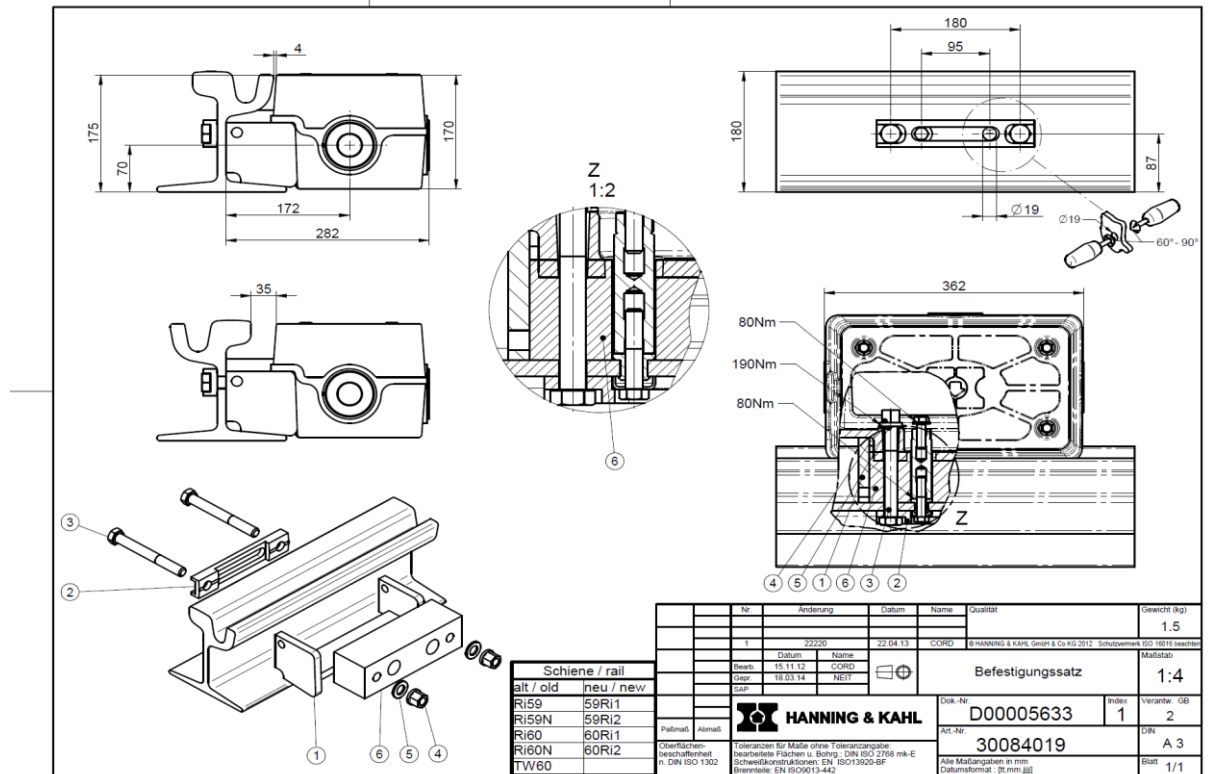
*Jautājums: Pie gropjplātņu betona apraksta par betona kopšanu ir norādīts, ka jāpielieto aizsarg-pārsegums. Lūdzam paskaidrot, kas ar to domāts un vai tas attiecas uz izgatavošanu?*

Atbilde: paskaidrojam, ka pamatu gropjplātņu izgatavošanas procesā jāveic betona kopšana, lai novērstu nekontrolētu ūdens iztvaikošanu un saules un vēja iedarbību uz plātnes virsmām, ko iespējams veikt plātnes nosedzot ar pārklāju, kas mazina nevēlamos betona žūšanas procesus.

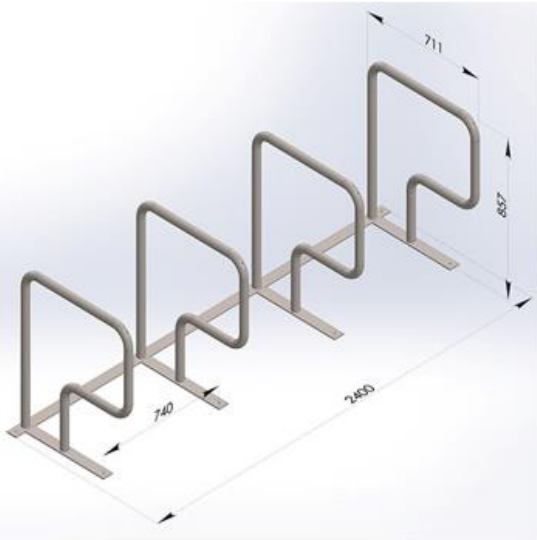
*Jautājums: • “Tāme-Slokas\_ iela\_2.kārta” pozīcija Nr. 95:  
95 Velostatīva uzstādīšana no nerūsējošā tērauda (4-vietīgs) gab. 1*

*Lūdzam pasūtītāju pievienot konkrēto elementu: velostatīva vizualizāciju un tehnisko specifikāciju.*

### Paredzēt sekojošu velostatīvu:

Velostatīvs	Tehniskie parametri
	<p>Nerūsējoša tērauda velosipēdu statīvs, paredzēts velosipēda rāmja fiksācijai.</p> <p>Velo turētajā izmēri: nerūsējoša tērauda cauruļu diametrs Ø42.3 mm</p>
